1. 概要

本資料は、TE3310 の JPEG 画像の単発取得に関する不具合内容と対策案について記載いたします。

2.1.2. 不具合が発生するタイミング図

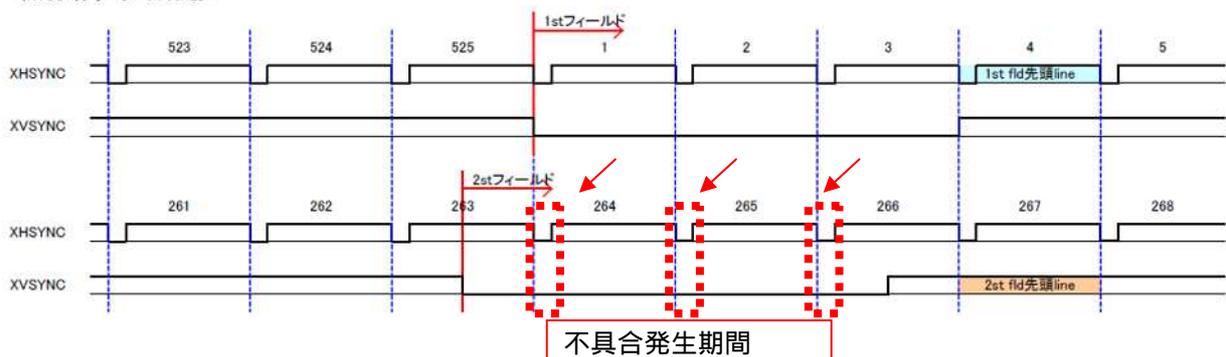
以下に示すタイミング図中の赤破線で示される期間、つまり 2nd フィールドで XHSYNC 端子入力と XVSYNC 端子入力が共に L の期間に JPEG 画像単発取得 (GO レジスタに 0x2 の書き込み) を起動した場合、TE3310 の JPEG 画像取得動作がデッドロック (JPEG エンコード処理が一切行われない動作) し、処理完了しない不具合が発生いたします。但し、この間レジスタアクセスは可能です。また、ソフトウェアリセットまたはハードウェアリセットにて復帰することが可能です。

以下のレジスタ設定と下図に示すタイミングの 2 つの条件が満足する場合、本不具合が発生いたします。

4. 対策案(2) / レジスタ設定を変更して、不具合発生を回避する方法

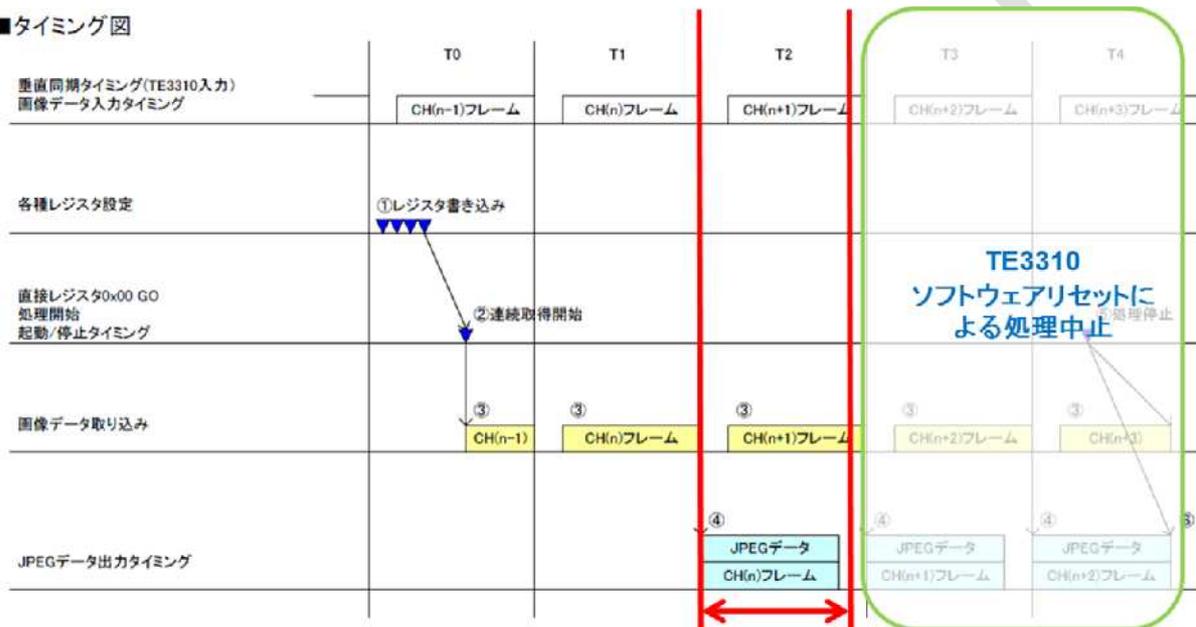
TE3310 が最初に出力する 1 フレーム目 (JPEG データ) を上図中の赤 で示す 1 フレーム時間以内に読み出すことを推奨いたします。2 フレーム目の JPEG エンコードが開始されますと TE3310 の内部 FIFO 内に格納された 1 フレーム目と 2 フレーム目のデータが連結されることになり、単発の画像取得になりません。この場合、マイコンにて 1 フレーム目と 2 フレーム目の境界をデータ列から判断する処理が必要となり、マイコン処理が重くなることが予測されます。JPEG データ読出し時間は、マイコンのリード速度による滞りがない場合、約 8ms 程度 (NTSC の場合) となります。

連続取得モード (GO レジスタに 0x1 の書き込み) を使用して単発の画像取得を行う方法を以下に示します。TE3310 は、連続で JPEG データを作成いたしますので、出力される最初の JPEG データをマイコンで有効データとしていただく処理が必要となります。
